重庆市建设工程消防设计个性问题答复 (2025 年第二期)

- 1 建筑专业问题答复·····4~36
(编号: 20250407-建筑-0001~0005、20250512-建筑-0001~0010)
- 2 结构专业问题答复·····37~40
(编号: 20250408-结构-0001、20250513-结构-0001)
- 3 给排水专业问题答复·····41~54
(编号: 20250409-给排水-0001~0003、20250514-给排水-0001~0002)
- 4 电气专业问题答复·····55~71
(编号: 20250410-电气-0001~0003、20250515-电气-0001~0005)
- 5 暖通专业问题答复·····72~78
(编号: 20250411-暖通-0001、20250516-暖通-0001)

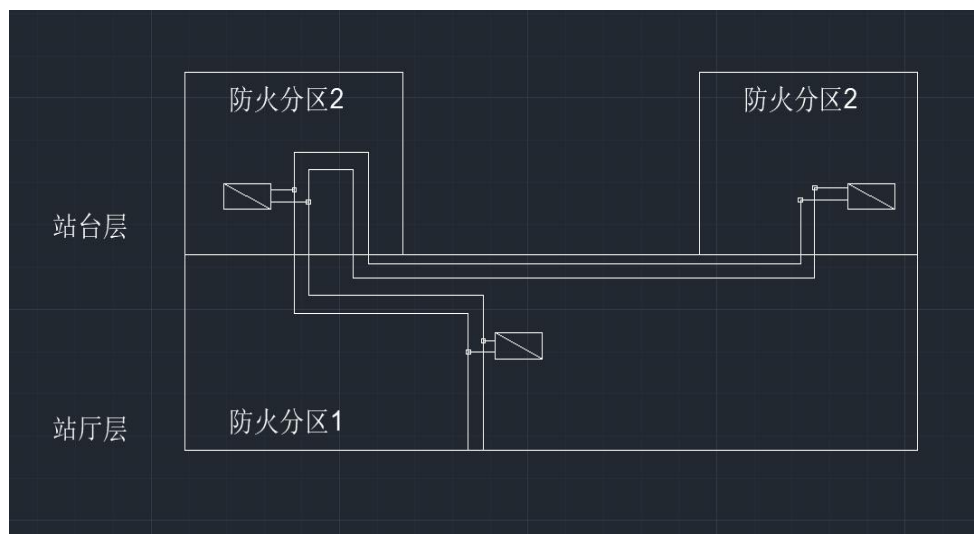
地铁车站站厅站台层消防应急照明电源采用配电干线 T 接供电，配电干线因为地铁项目特殊性，由站厅层（防火分区 1）穿越至站台层（防火分区 2）配电干线穿越多个防火分区且存在跨楼层的情况。

问题:地铁车站各层应急照明双切箱采用配电干线穿越不同防火分区 T 接配电是否满足规范的要求,是否需要采用双总箱放射式配电至各防火分区的形式。

图示做法(从建筑总配电室配出供电干线 T 接为每个防火分区应急照明双电源切换箱供电)满足规范的要求。

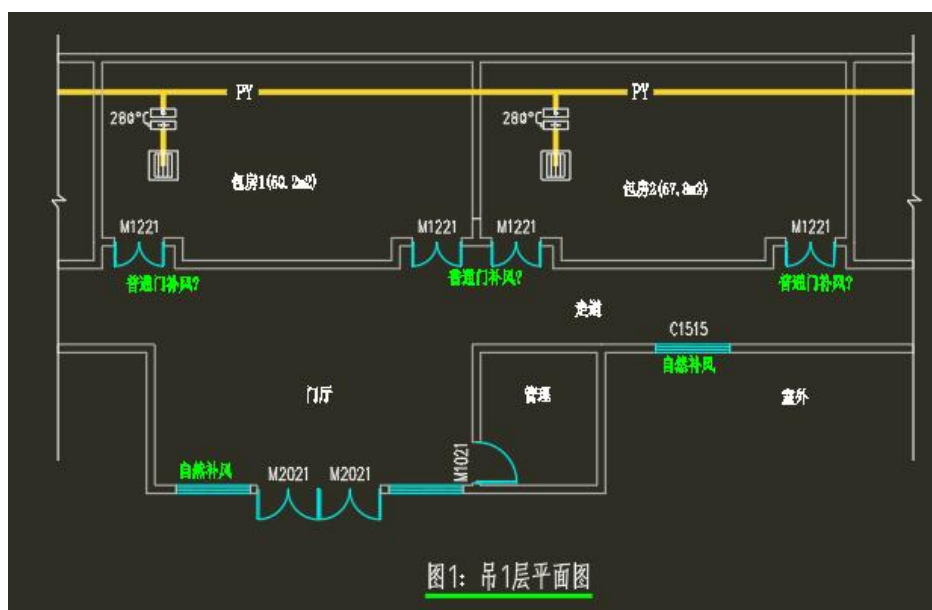
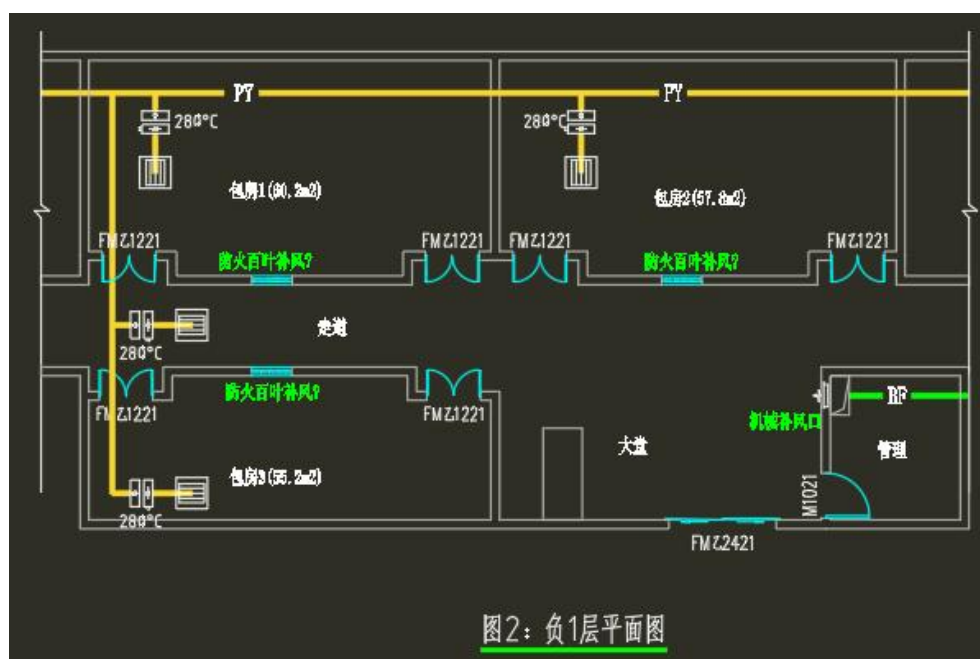
问题 1：吊一层大于 50m^2 的 K 歌包房均设有机械排烟，包房与走道设置普通门，可否利用普通门从直通室外的门厅和走道补风？

当排烟包房与走道采用防火隔墙、设置防火门时，可否利用相邻隔墙的防火风口从直通室外的门厅和走道补风？如图所示：

问题 2：负一层大于 50m² 的 K 歌包房均设有机械排烟，包房与走道的防火隔墙设置防火门，走道和门厅设置了机械补风，排烟包房可否利用相邻隔墙的防火百叶从设置机械补风的门厅和走道补风？

问题 1 答复：采用普通门的情况：公共区域设有直接取自室外的补风时，该防火分区内的地下排烟房间，可以通过与此公共区域相邻隔墙和普通门进行补风。

问题 2 答复：设置防火隔墙的情况：当排烟房间与公共区域

设置有防火隔墙和防火门，应优先在各排烟房间直接设置补风。确有困难时，当公共区域设有直接取自室外的补风时（机械或自然补风），该防火分区内面积小于 100m^2 的地下排烟房间，可以通过与此公共区域相邻防火隔墙的防火风口进行补风，防火门不能用于补风。采用防火风口补风，应进行论证，且防火风口不应影响房间正常使用。

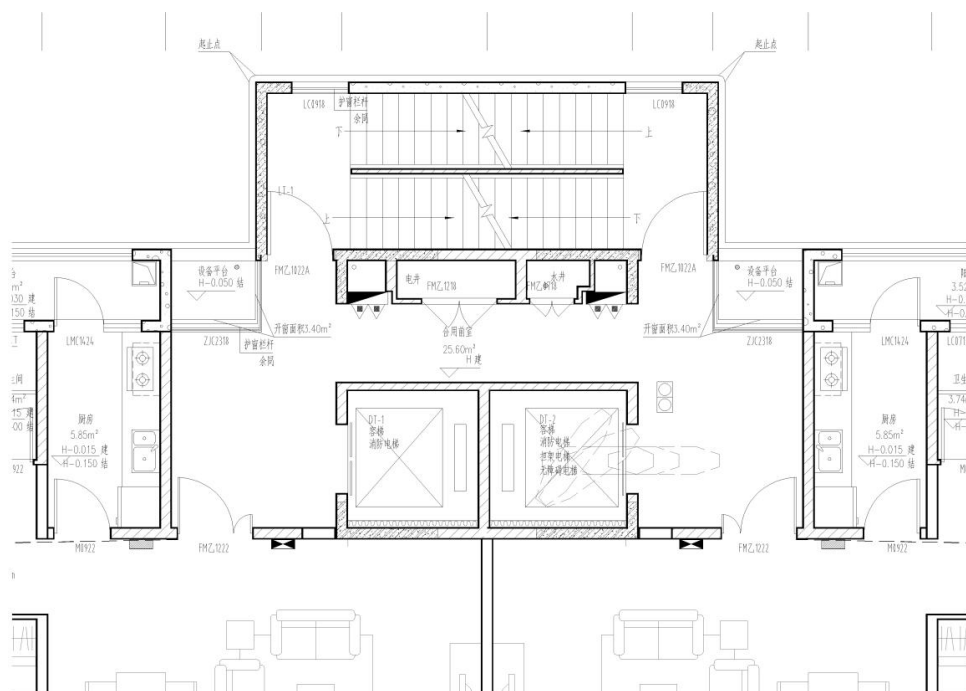
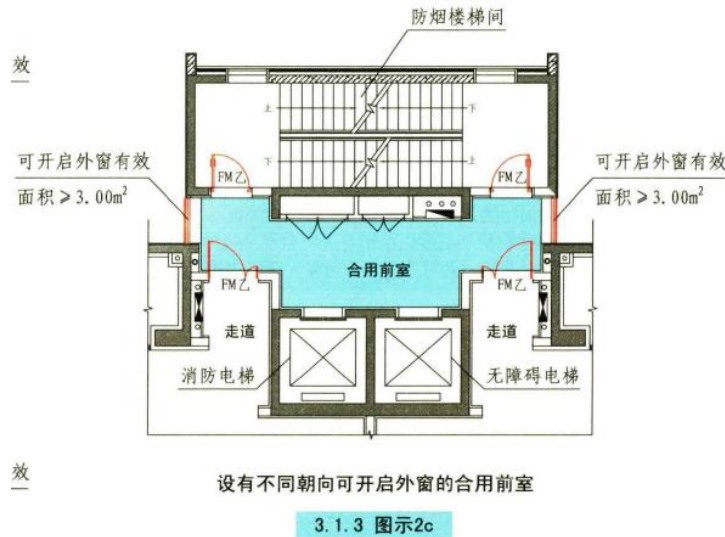
住宅项目，均为地上 20 层地下 2 层的一类高层住宅楼，平面布局为两梯两户，其三合一前室采用了自然通风设计见下图。主要原因如下：

前室与消防电梯前室合用，设计参考了国标图集 15K606 《建筑防烟排烟系统技术标准》第 18 页 3.1.3 条图示 2c（如下图所示）

本项目的三合一前室左右两侧均设置有效面积不小于 3m^2 的常开窗口，空气对流通畅，自然通风性能优良，能及时快速地排除可能从户门侵入前室的烟气，防止烟气侵入楼梯间，确保前室的安全性。

综合以上因素，建筑高度小于或等于 50m 的公共建筑、工业建筑和建筑高度小于或等于 100m 的住宅建筑,其共用前室与消防电梯前室合用的“三合一前室”，当前室内两个不同朝向分别设置有效面积不小于 3.0m²的可开启外窗时（包括如问题附图所示，可开启外窗分别位于同一朝向、被其他空间隔断的两端外墙上），该“三合一前室”可采用自然通风系统。
